INFORME DE HITO DE CONTROL N° 20745-2026-CG/GRAN-SCC

"LIMPIEZA Y DESCOLMATACIÓN PARA EL MANTENIMIENTO DE CAUCE DE LA QUEBRADA TOMEQUE, SECTOR TOMEQUE, DISTRITO DE YAUTAN, PROVINCIA DE CASMA, DEPARTAMENTO DE ANCASH"

HITO DE CONTROL N° 1 – PLAN DE TRABAJO Y ESTADO SITUACIONAL DE EJECUCIÓN DEL SERVICIO

FOTOGRAFÍA N° 11
ÁREA DEL CAUCE DE LA QUEBRADA TOMEQUE, SECTOR TOMEQUE

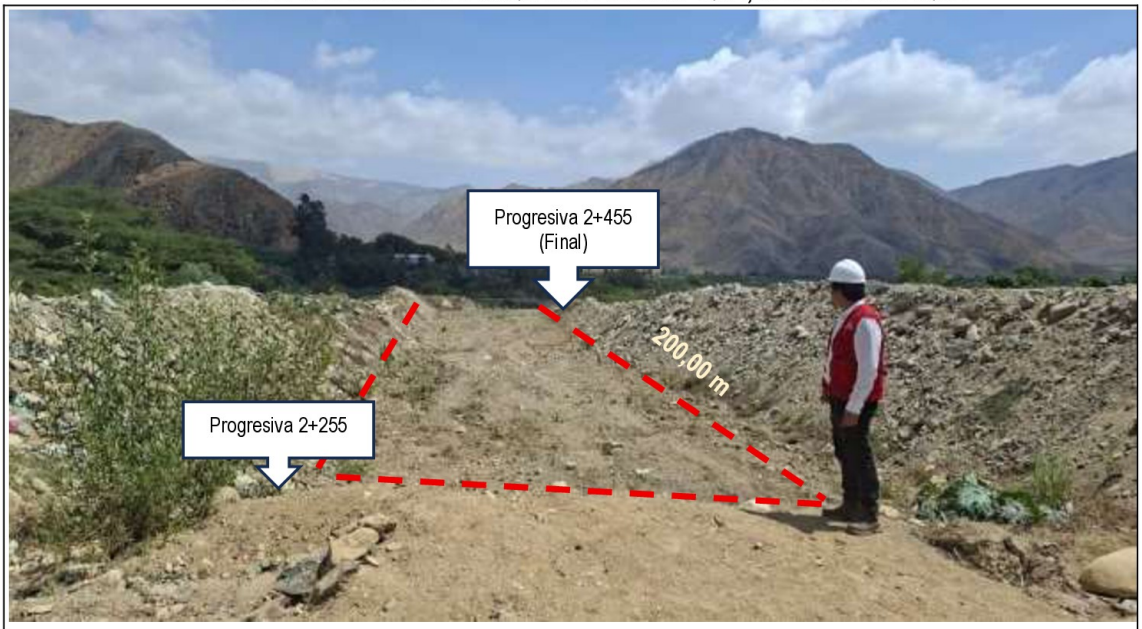
Descripción: Se evidencia tramo sin intervenir por el contratista, sin material aluvial acumulado, encontrándose descolmatado entre las progresivas 2+255,00 a la 2+455,00, del cauce de la quebrada Tomeque en el Sector Tomeque.

Sobre la base de lo expuesto precedentemente, dado que entre las progresivas 2+245.00 a la 2+445.00 (200,00 m), dicha área del cauce de la quebrada Tomeque, no requiere los trabajos de la intervención de limpieza y descolmatación con el volumen indicado en el plan de trabajo realizado por el contratista y aprobado por la Entidad, posibilita realizar pagos por trabajos no ejecutados por el monto de **S/ 24 156,11.**

FOTOGRAFÍA N° 12
UBICACIÓN DE ROCAS DE GRAN DIMENSIÓN EN LA QUEBRADA TOMEQUE, SECTOR TOMEQUE

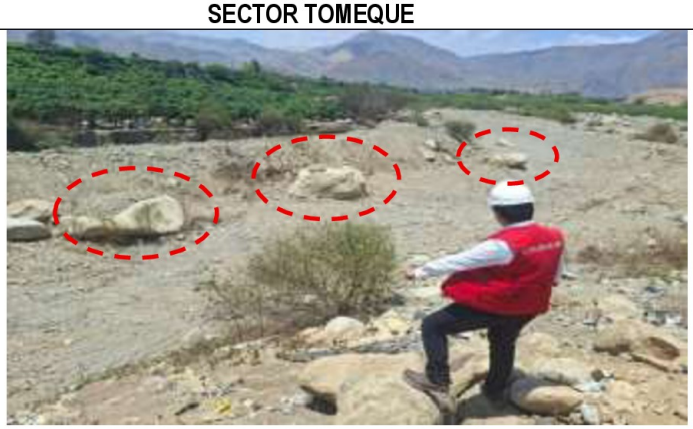
Descripción: Se evidencia la presencia de cinco (5) rocas de grandes con dimensiones promedio de; Altura libre: 3,00 m, Longitud: 6,00 m, y Ancho: 4,00 m, dispersos en todo el trayecto del cauce de la quebrada Tomeque.
